DIAGNOSTIC TECHNIQUE D'ACCESSIBILITE

Extérieurs - IUT AIX

**413 avenue Gaston Berger
13100 Aix en Provence**

VERSION DU : 13/12/2016

LOCALISATION DES OBSTACLES

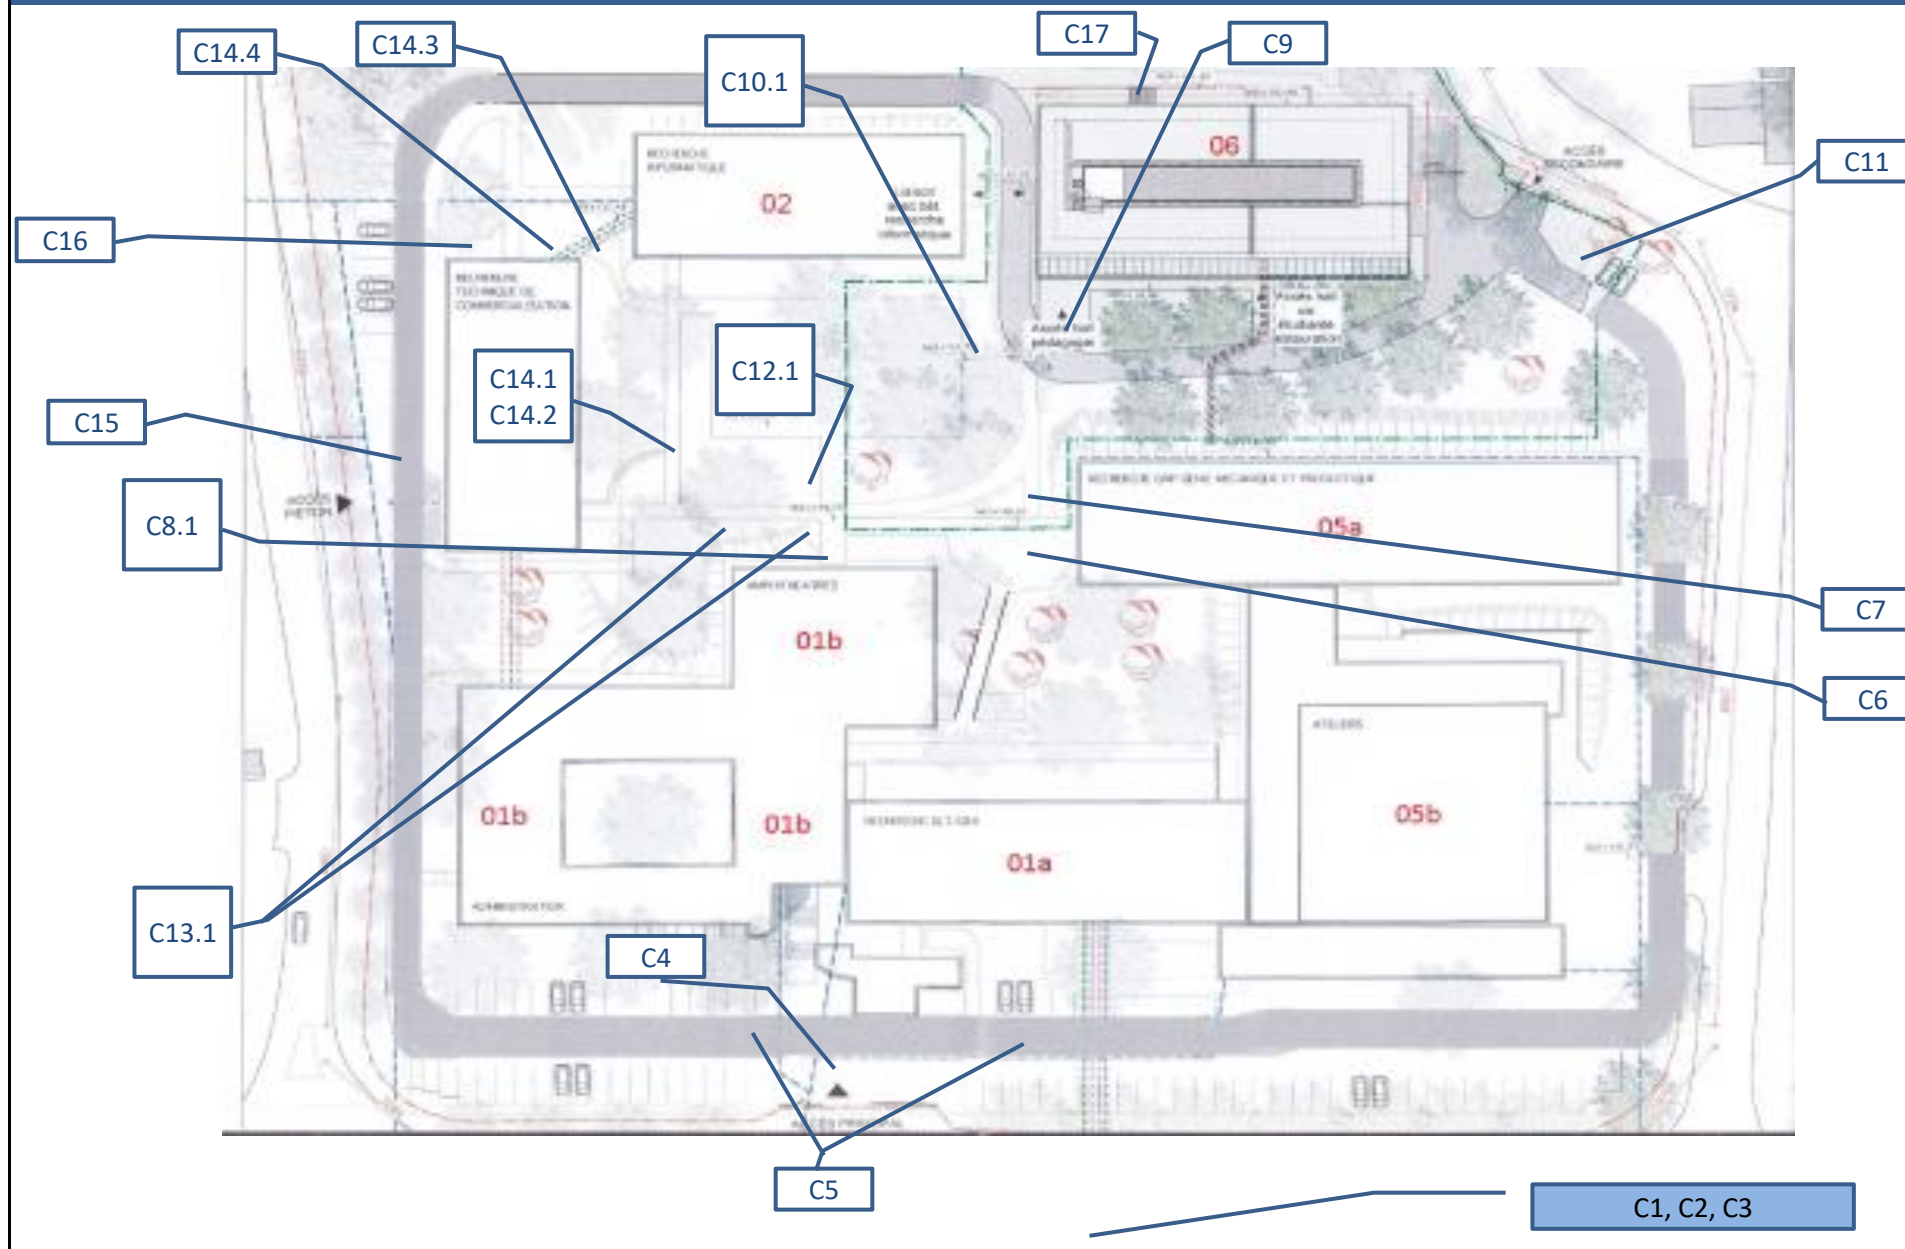
Les obstacles sont indiqués sur les plans en fonction de leur localisation et sont localisés avec leur identifiant.

Exemple : C1 correspond à l'obstacle n°1 des fiches de préconisations (Absence de quai de bus).

Les références sur fond **blanc** concernent les parties **ERP** et les références sur fond **bleu** concernant la **voirie**.
